检查报告

时间2021-12-17

文件名：电源控制板

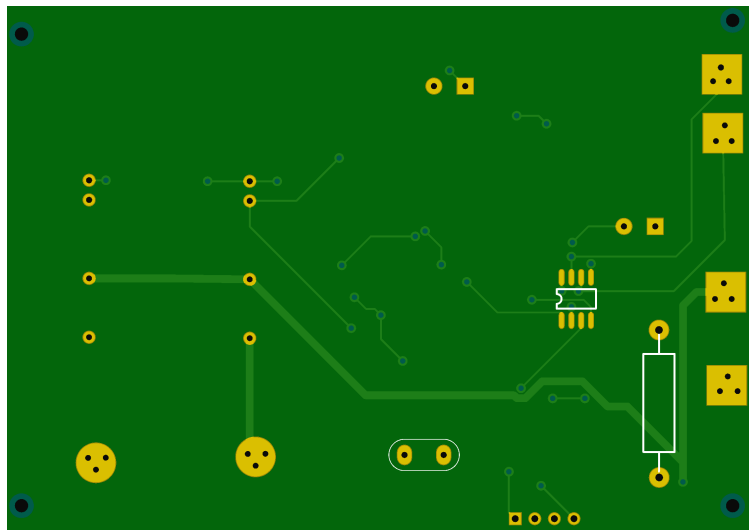
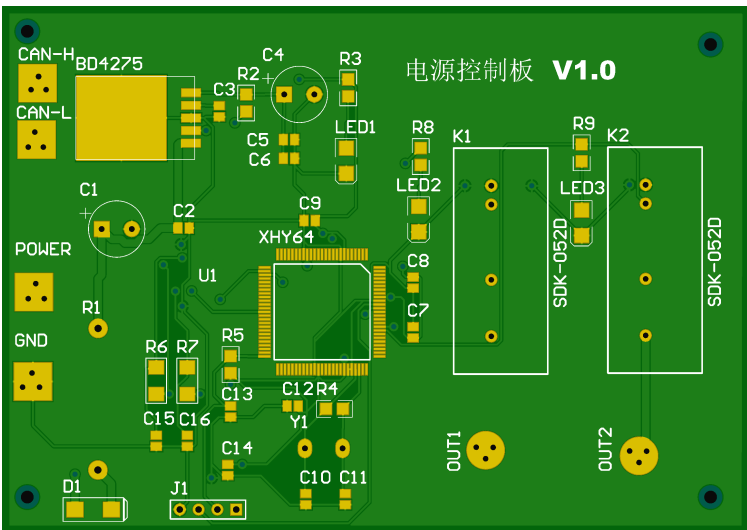
报告项目	类型	分析结果	描述与建议
电气信号	锐角	4个	 <p>锐角会导致信号走向突变，造成信号反射、传输不连续。</p> <p>不推荐直角、锐角</p> <p>尽量采用圆角、钝角</p> <p>您的设计中布线存在“锐角”连接方式，会影响产品的信号完整性，建议将“锐角”位置调整为圆弧或钝角的连接方式</p>
焊盘规格	封装内间距异常	有异常	 <p>焊盘大小、封装内间距设计与封装规格要求不一致，SMT加工时存在无法焊接的风险</p> <p>焊盘</p> <p>封装内间距</p> <p>您的设计与封装规格要求的大小不一致，请排查问题</p>
焊盘规格	焊盘大小异常	有异常	 <p>焊盘大小、封装内间距设计与封装规格要求不一致，SMT加工时存在无法焊接的风险</p> <p>焊盘</p> <p>封装内间距</p> <p>您的设计与封装规格要求的大小不一致，请排查问题</p>

孔环	插件孔孔环	有	<div><p>孔环大小会影响孔环的附着力及线与孔壁链接的完整性，适当加大焊环可增强产品的可靠性。</p><p>过孔孔环 → ← 插件孔焊环 → ←</p><p>您的“插件孔焊环”最小为inf会影响生产效率、电气可靠性，建议“插件孔焊环”最小环 ≥ 8 mil</p></div>
----	-------	---	--
